安徽泰格维生素实业有限公司

1000 吨/年叶酸项目

安全验收评价报告

(报批稿)

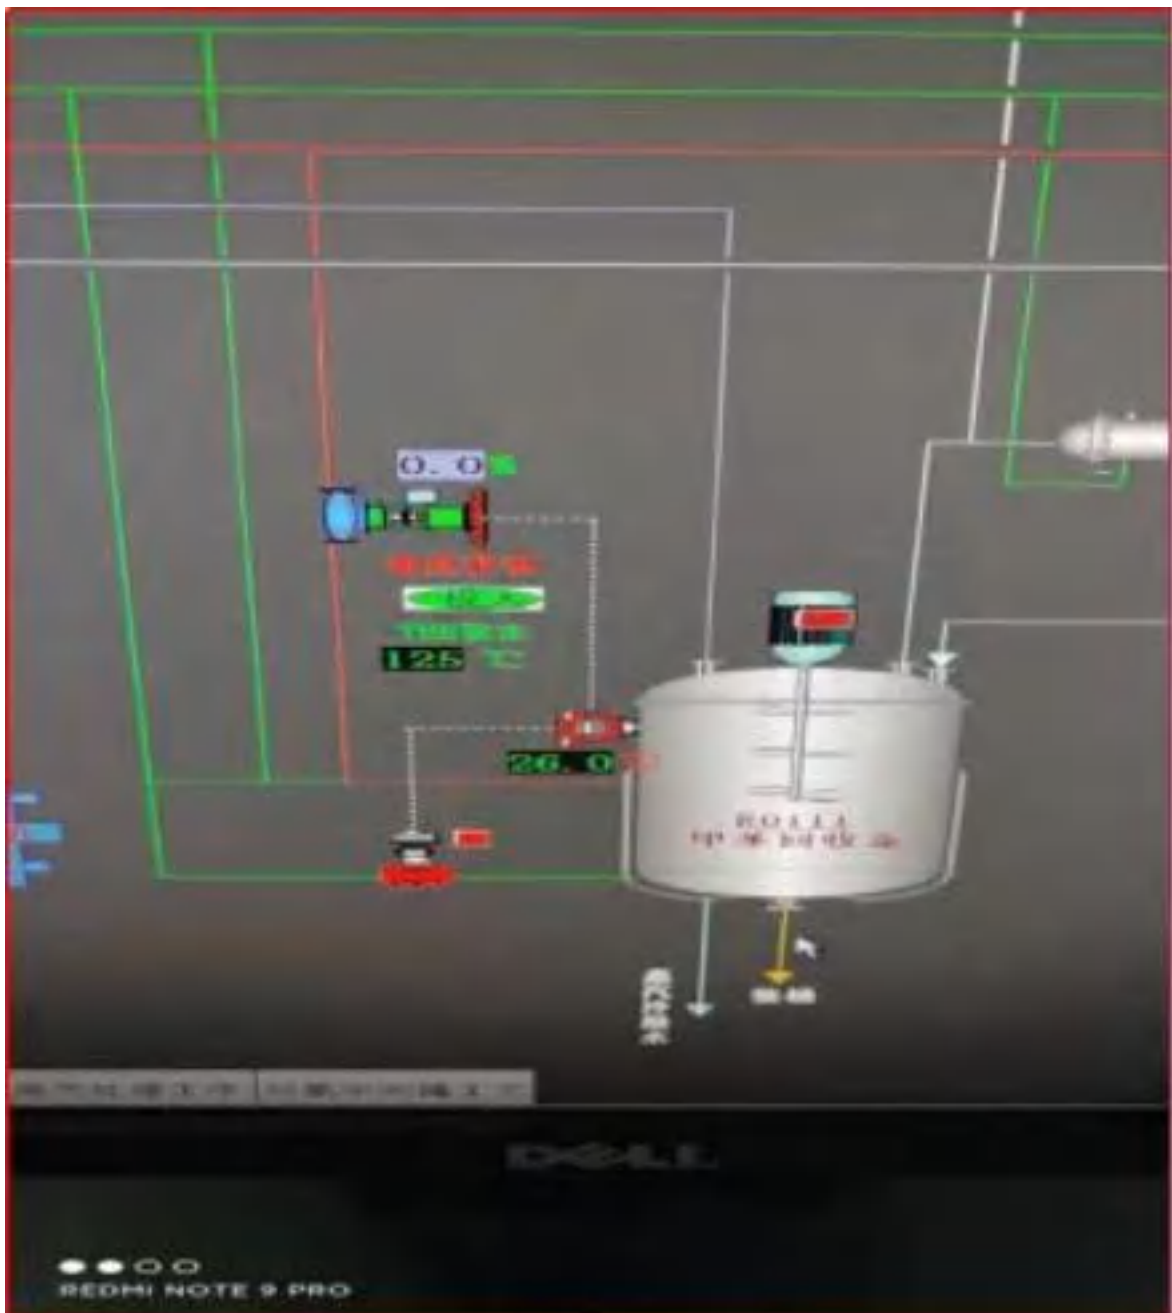
针对性建议 3、建议甲苯回收釜 R0111 设置温度高高联锁温度高高时联锁关闭甲苯回收釜 R0111 夹套蒸汽进汽阀门，打开循环水进出阀门。

整改措施：对甲苯回收釜设置温度高高 DCS 联锁，联锁执行逻辑为：甲苯回收釜温度高高报后，立即关闭甲苯回收釜蒸汽进汽切断阀，打开循环水进出切断阀；

整改完成情况：已整改完毕。附图如下：

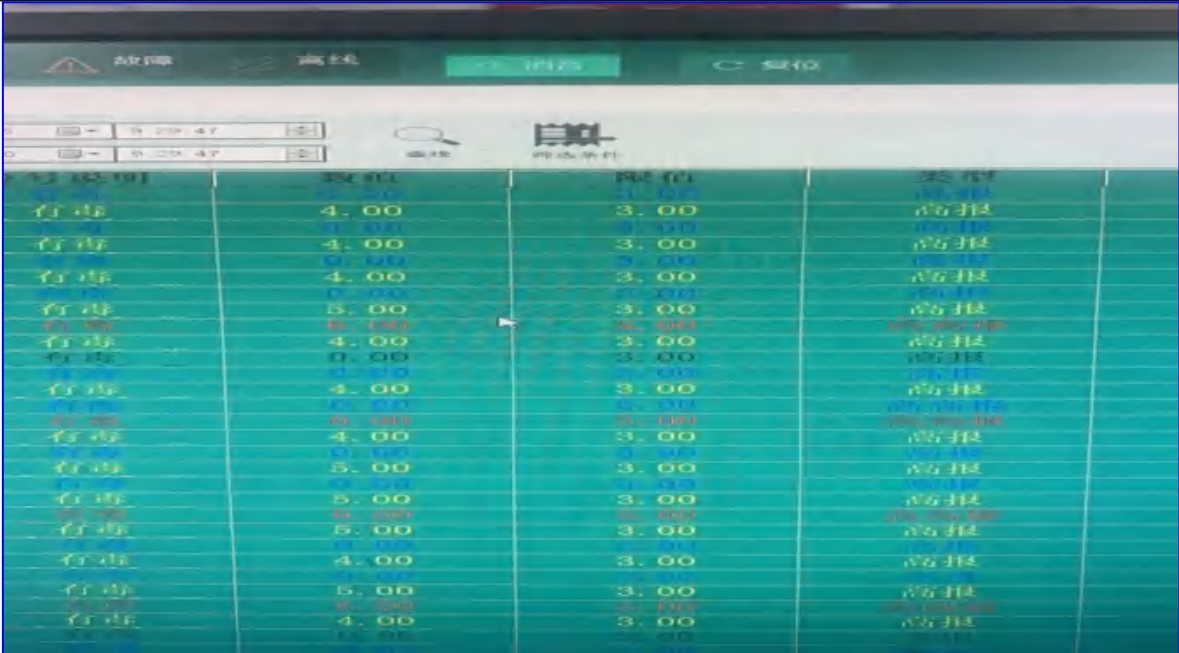
<p>13</p>	<p>储罐装卸区可燃气体检测探测器安装位置不能全覆盖释放源</p>	<p>已改变储罐装卸区可燃气体检测探测器安装位置，保护半径能覆盖释放源</p> <p>整改后</p> 
<p>14</p>	<p>储罐液位检测仪表未接地</p>	<p>储罐液位检测仪表已接地</p>

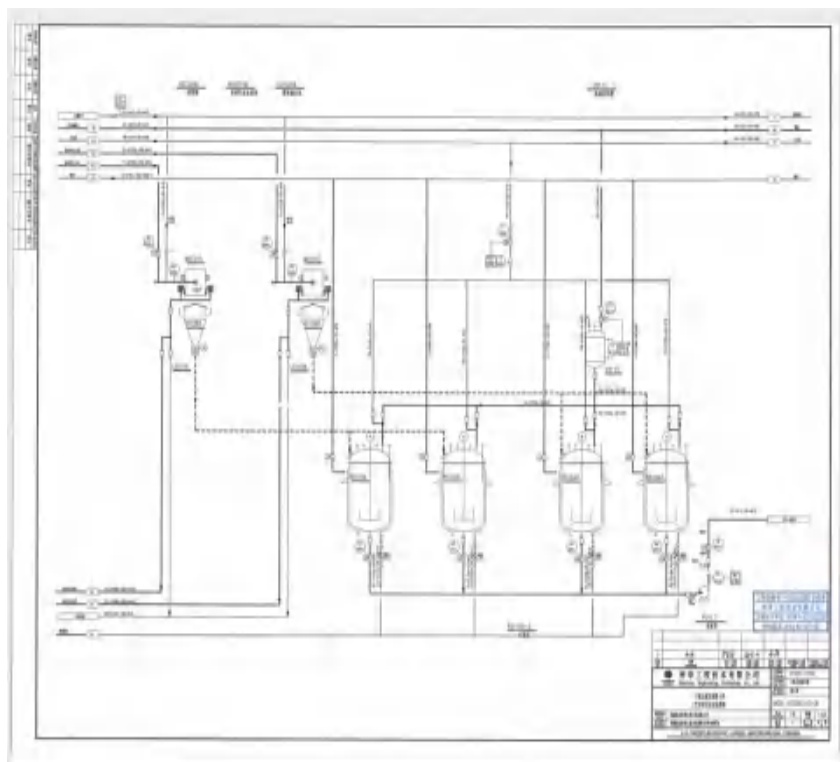
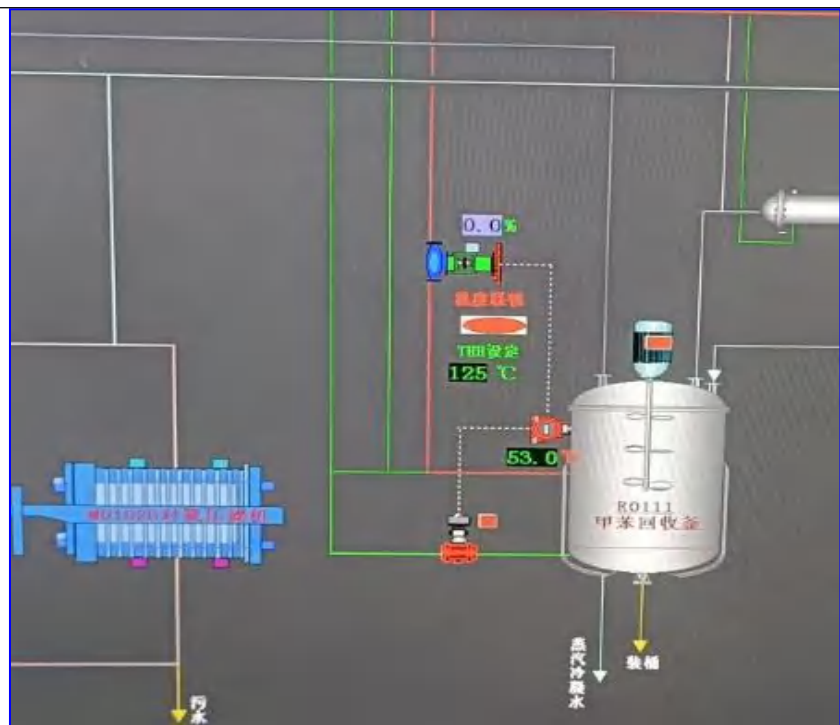
<p>9</p>	<p>DCS 画面中甲苯回收釜 R0111 温度高高联锁回路与工艺管道和仪表流程图（PID）不一致；DCS 画面中 P1201 出口流量计已改作废水计量，DCS 组态未变更；8 台加氢釜放空系统 PID 设置为自控阀，现场为手动阀，与设计图纸不符。</p>	<p>在 DCS 系统中，修改甲苯回收釜 R0111 温度高高联锁回路，并设计变更，DCS 系统与工艺管道、仪表流程图一致</p>

修改 DCS 组态，P1201 出口流量计改至废水使用

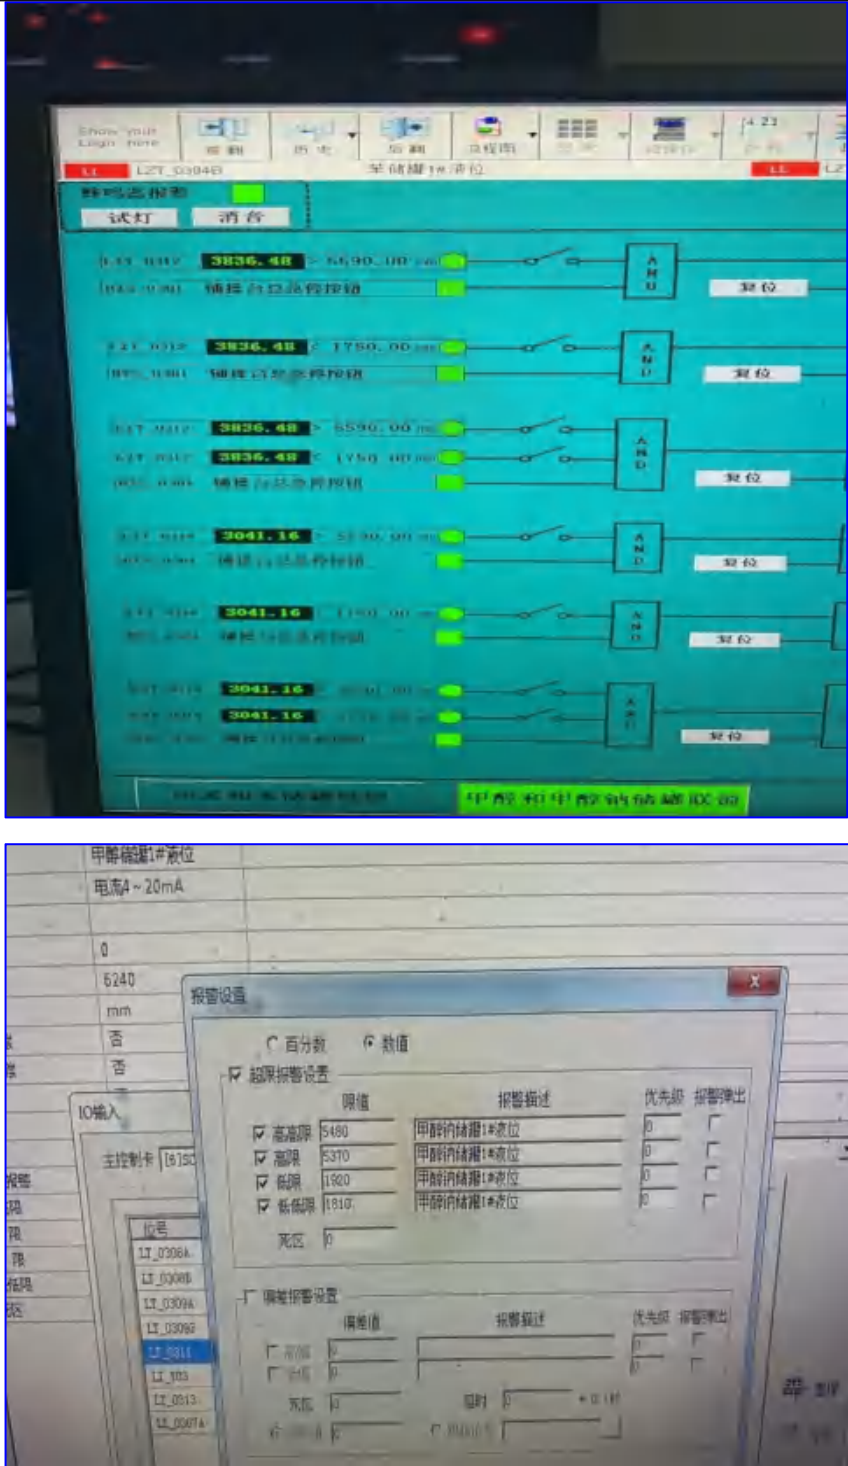
<p>12</p>	<p>甲醇等储罐 SIS 高联锁值 4960mm,低联锁值 1240mm; DCS 高联锁值 5590mm,低联锁值 1750mm; 设置不合理。</p>	<p>甲醇储罐 SIS 高联锁值 5590mm,低联锁值 1750mm; DCS 高联锁值 5480mm,低联锁值 1810mm; 甲醇钠储罐 SIS 高联锁值 5590mm,低联锁值 1750mm; DCS 高联锁值 5480mm,低联锁值 1810mm。</p>

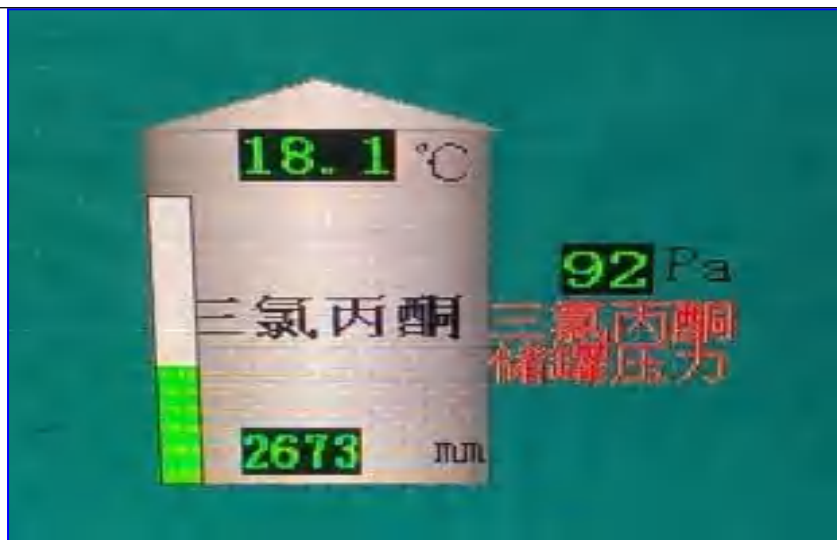
<p>13</p>	<p>设置氮封甲醇、甲醇钠等储罐未设置远传压力变送器。</p>	<p>依据设计变更图纸，按图施工，增设远传压力变送器，与设计图纸一致</p>

<p>21.90 °C 甲醇 3907 mm 99 Pa 甲醇 储罐压力 甲醇安全 联锁投入</p> <p>18.7 °C 甲醇钠 3063 mm 99 Pa 甲醇钠 储罐压力 甲醇钠安全 联锁投入</p> <p>21.0 °C 氰乙酸 甲酯 2614 mm 128 Pa 氰乙酸甲酯 储罐压力 氰乙酸甲酯 安全联锁投入</p>
--	--	--

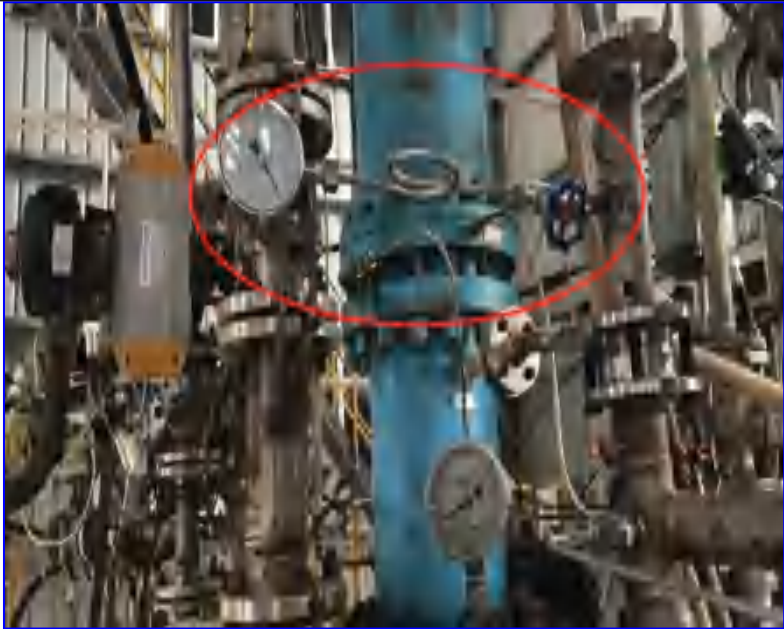
<p>14</p>	<p>对氨、三氨工序一楼北侧 P0109 及真空泵系统设备布置位置与设计设备布置图不一致。</p>	<p>变更设计图纸，保持现场设备设施平面布置位置与设计布置图纸一致。</p> 
<p>15</p>	<p>8 台加氢釜上安全阀和爆破片</p>	<p>已增加压力表指示装置</p>

<p>之间缺少压力指示。</p>	
16	<p>企业应急物资台账中部分应急物资与现场配备不一致，如长管面罩。</p>	<p>已补充完善应急物资台账</p>

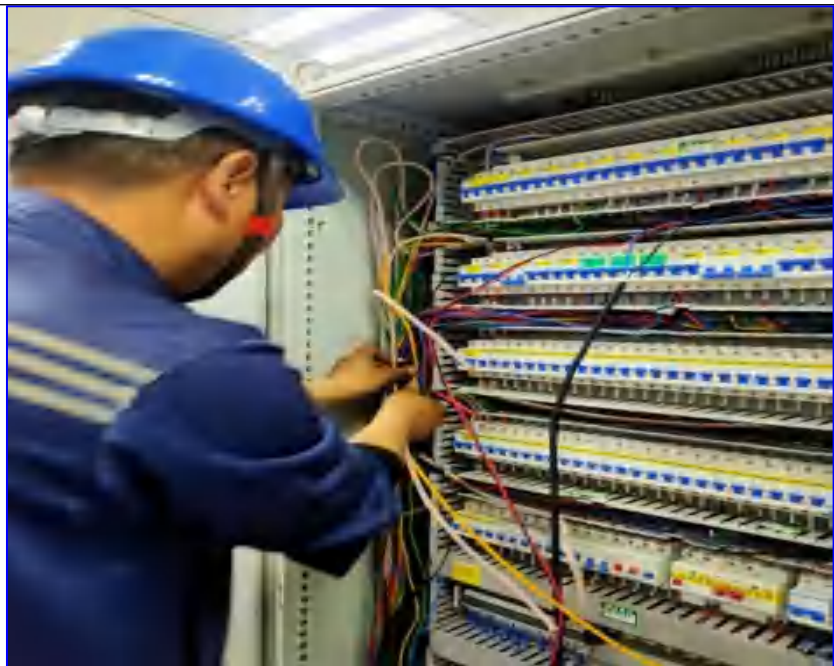
17	<p>硝化自动化控制系统未设置双路 UPS。</p>	<p>硝化自动化控制系统已设置双路 UPS</p> 
----	----------------------------	--
